鹿角都市計画道路の変更について

鹿角都市計画道路の変更（秋田県決定）

変更理由書

鹿角都市計画道路の変更（秋田県決定）新旧対照表

計画図 3・3・2 陣場中野線 その1 (秋田県決定)

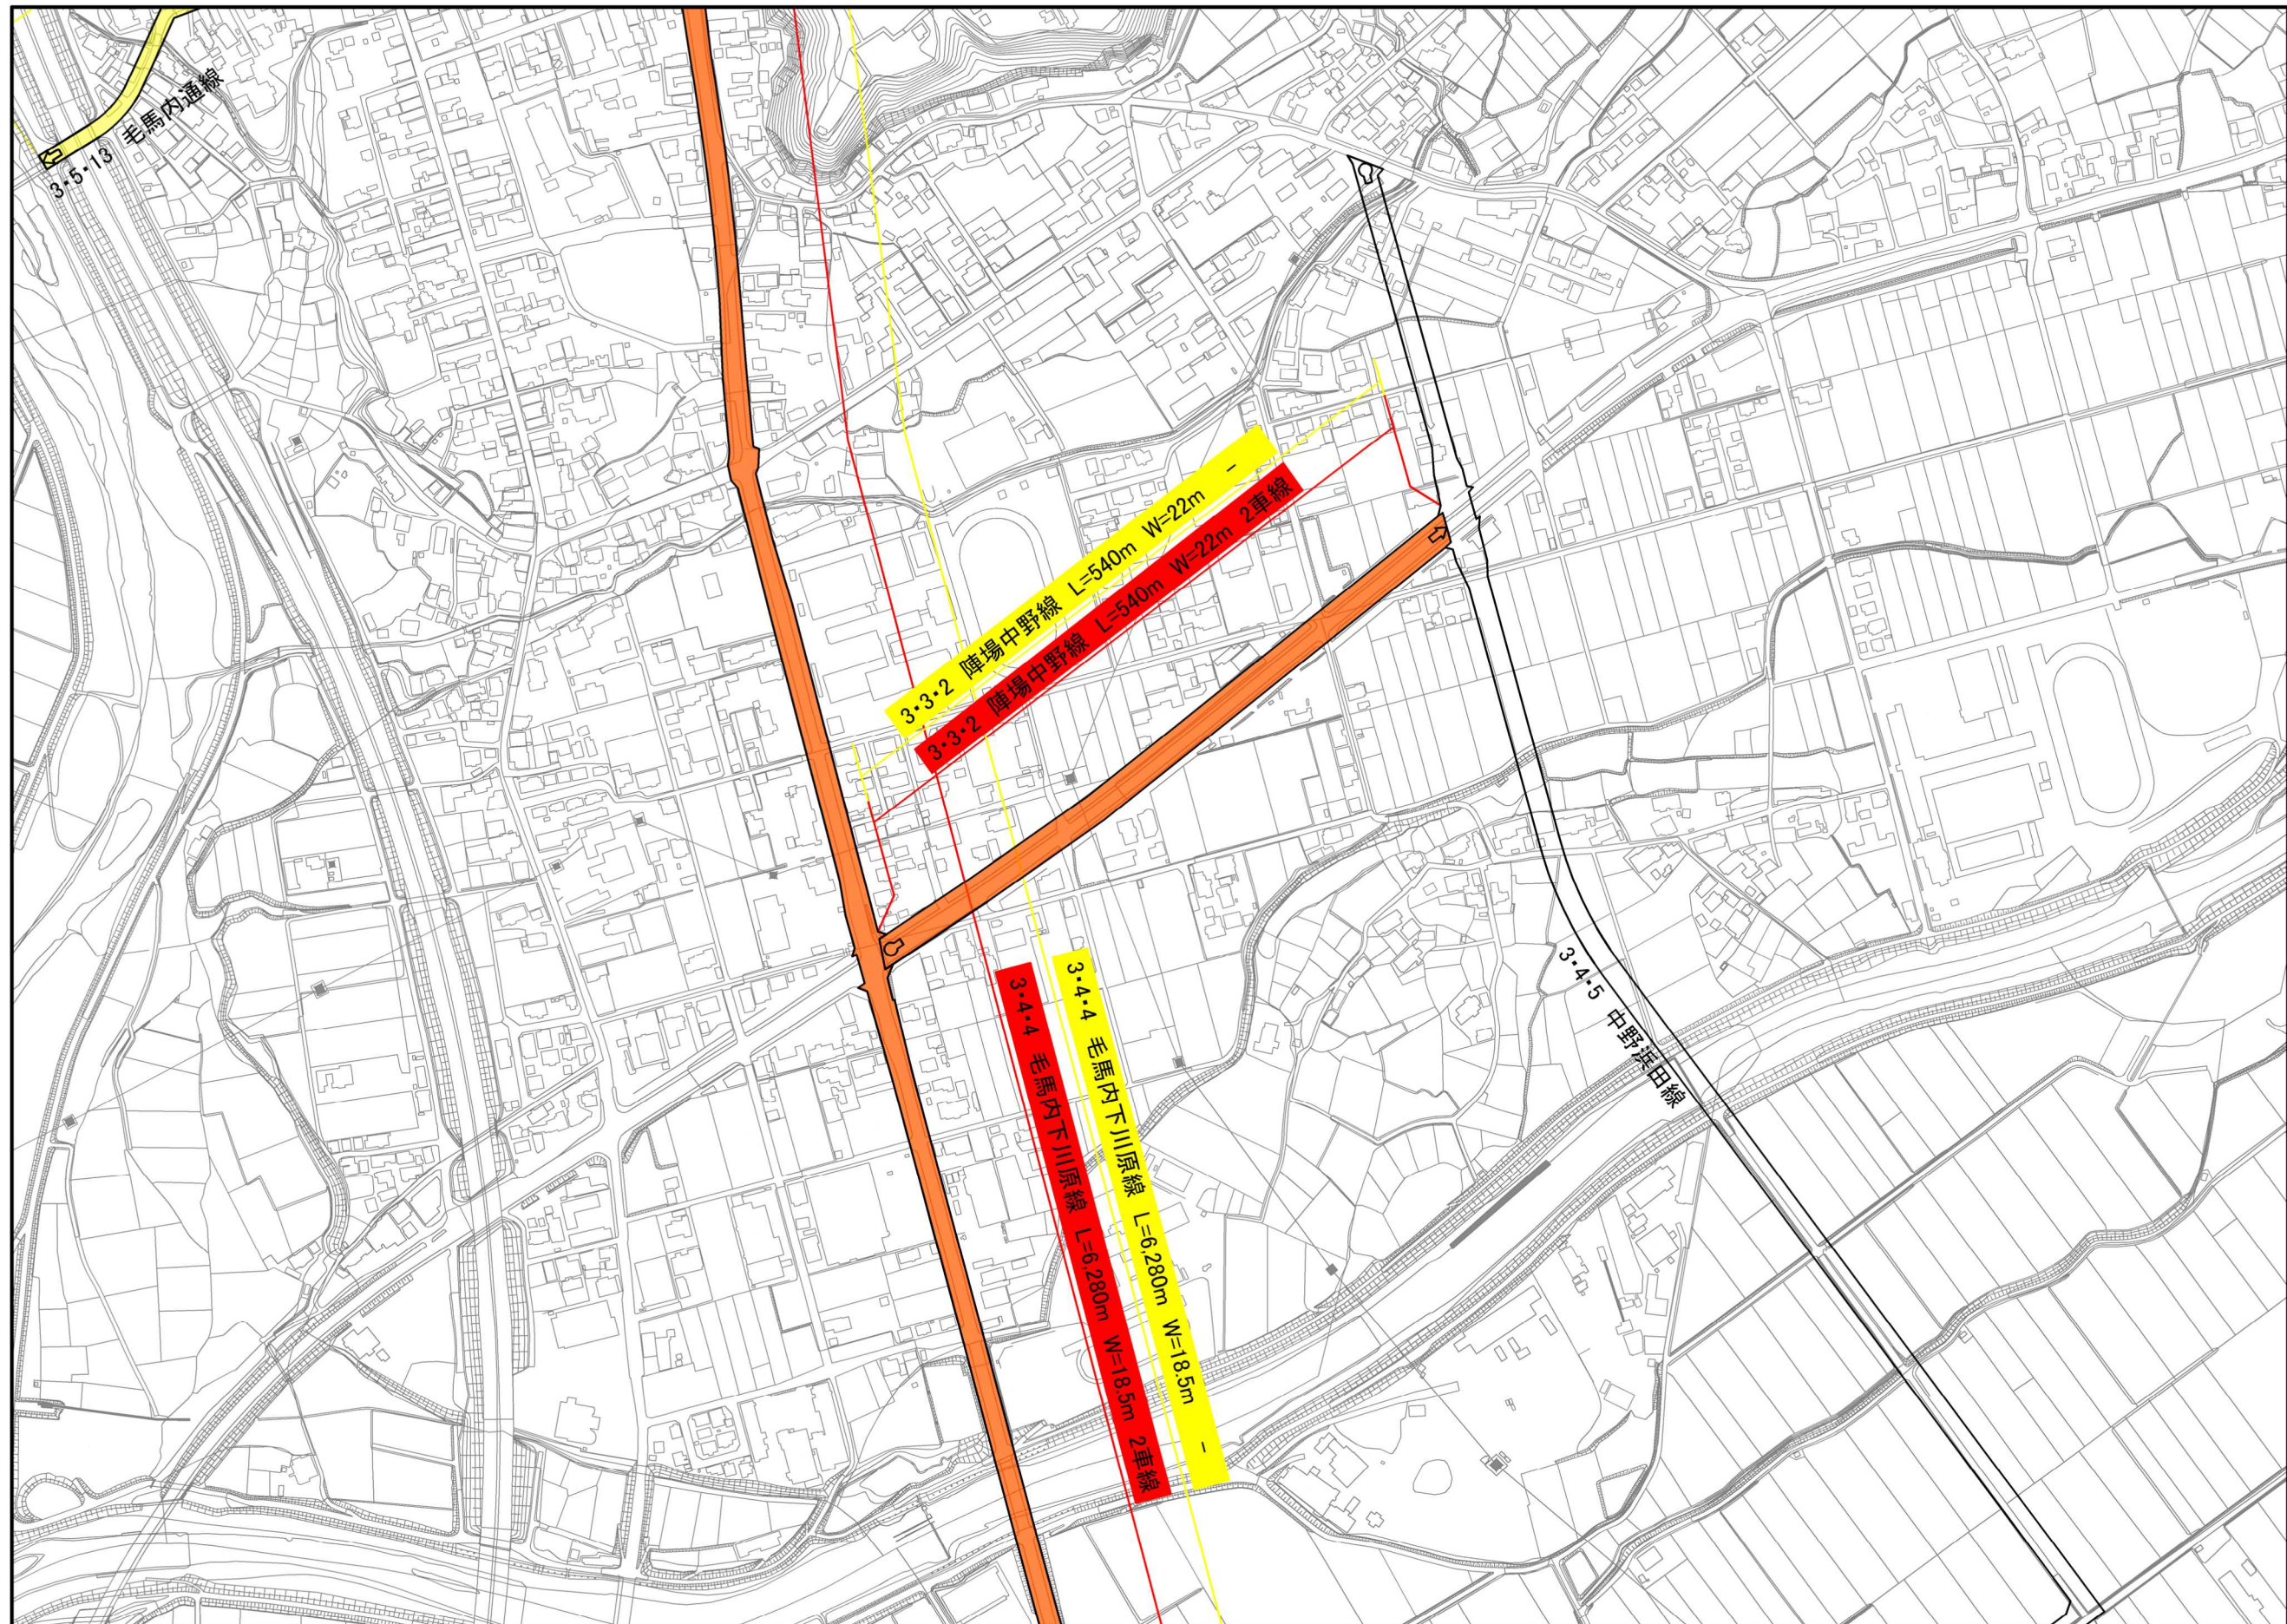
3・3・2 号陣場中野線

今回、都市計画法施行令第 6 条により車線数を決定するにあたり、既計画で 2 車線を想定していること、将来の交通量が 2 車線相当の交通量となっていること、現道が 2 車線の道路として供用されていることから、当路線についてはその重要性などを踏まえ、2 車線として決定するものである。

その他、当路線と接続する 3・4・5 号中野浜田線の廃止(鹿角市決定)に伴い、地表式の区間における幹線街路との平面交差箇所数を変更する。

計画図 3・4・4 毛馬内下川原線 その1 (秋田県決定)

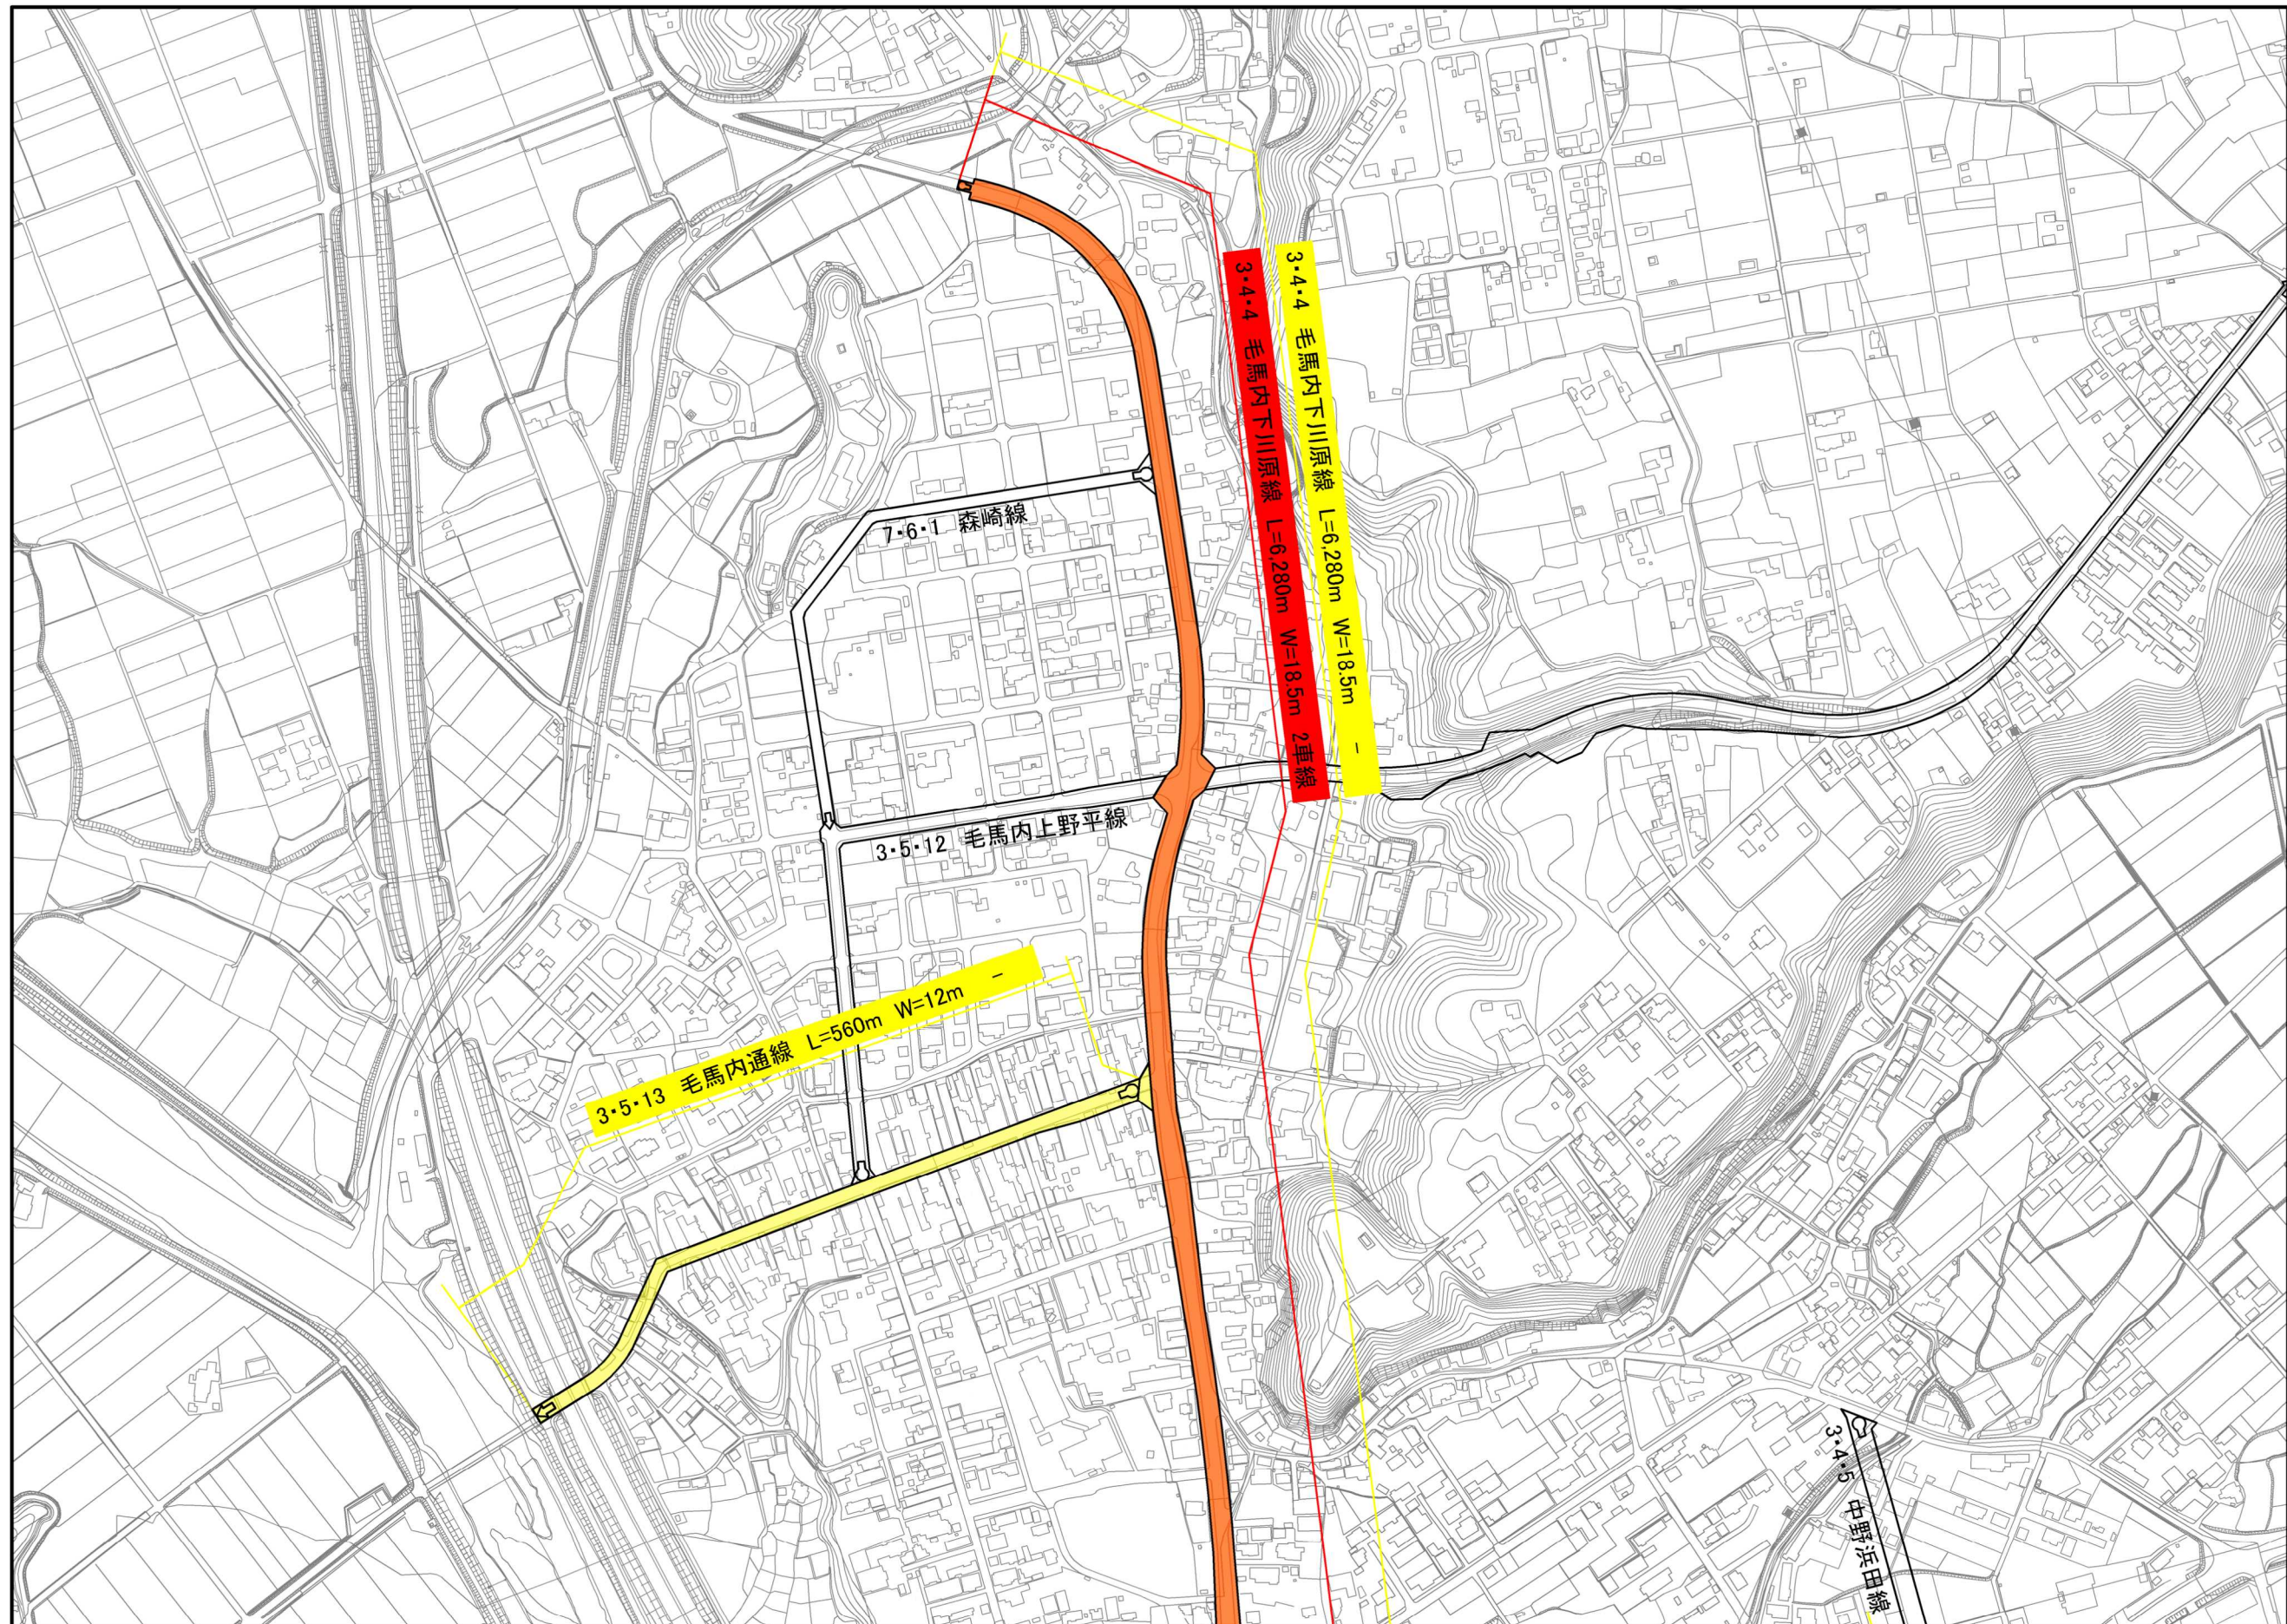
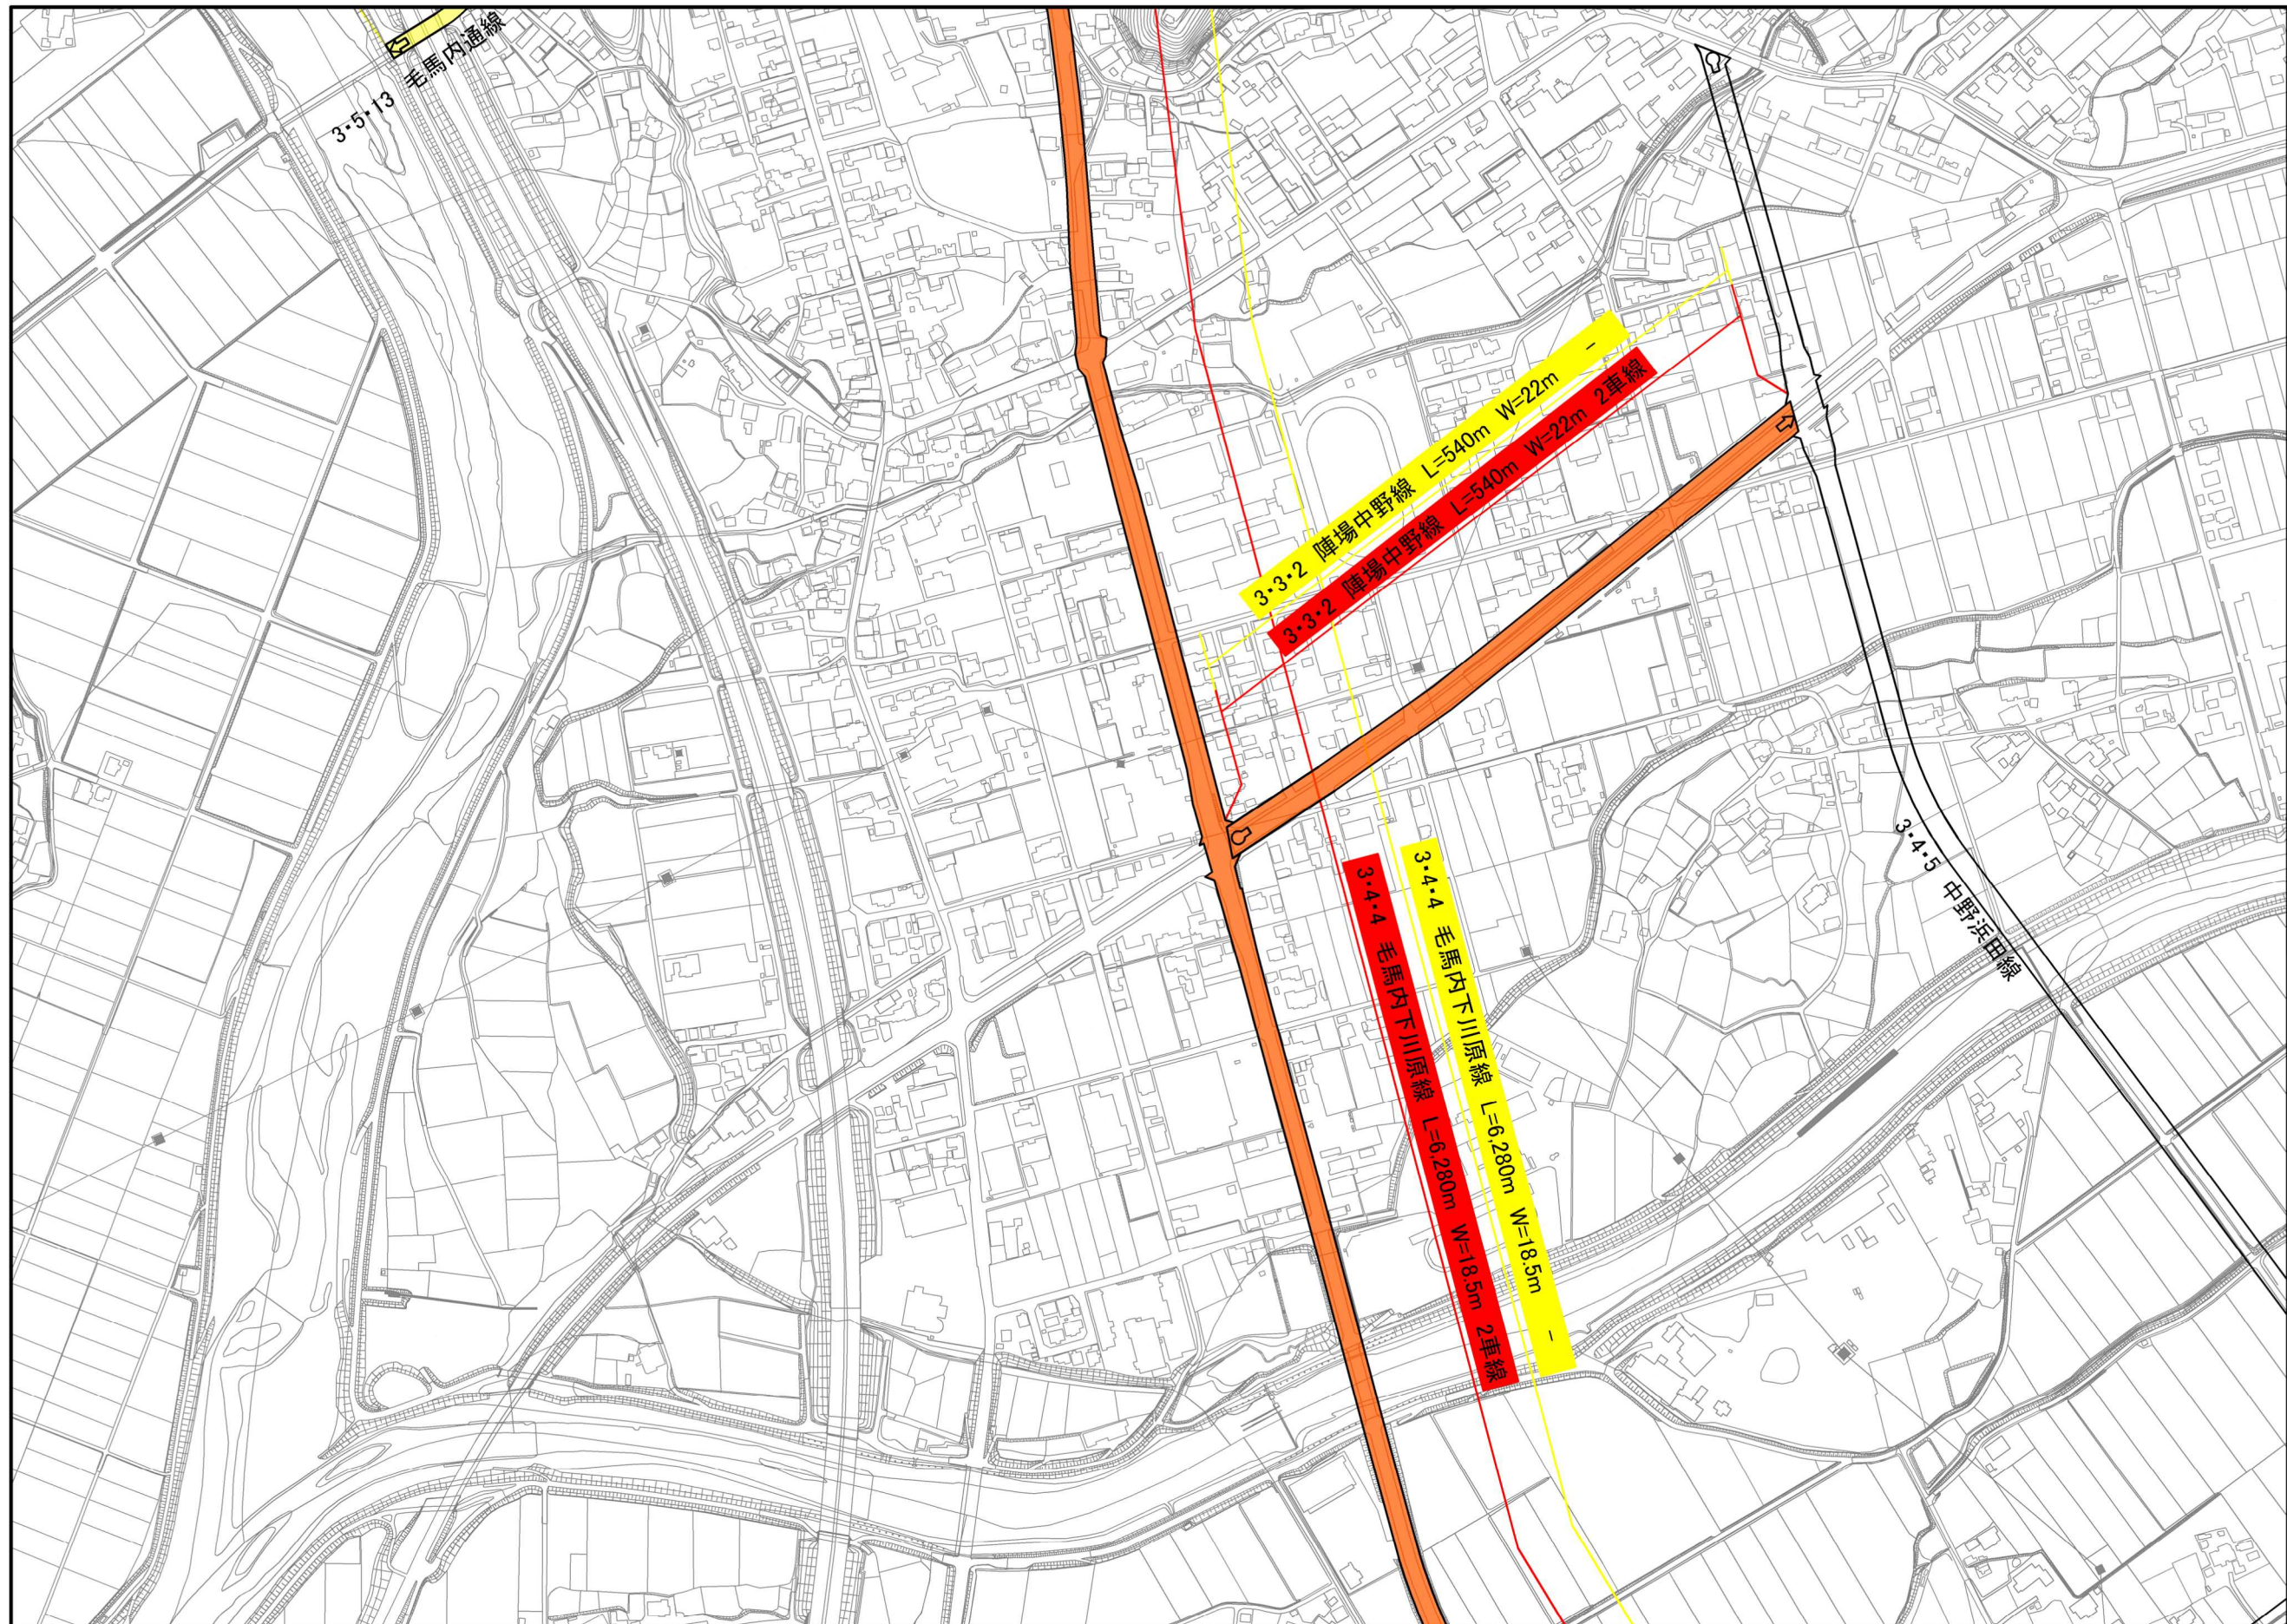
3・4・4 号毛馬内下川原線

今回、都市計画法施行令第 6 条により車線数を決定するにあたり、既計画で 2 車線を想定していること、将来の交通量が 2 車線相当の交通量となっていること、現道が 2 車線の道路として供用されていることから、当路線についてはその重要性などを踏まえ、2 車線として決定するものである。

その他、当路線と接続する 3・4・5 号中野浜田線の廃止(鹿角市決定)と 3・5・13 号毛馬内通線の廃止(秋田県決定)に伴い、交差点部分の区域の変更及び、地表式の区間における幹線街路との平面交差箇所数を変更する。
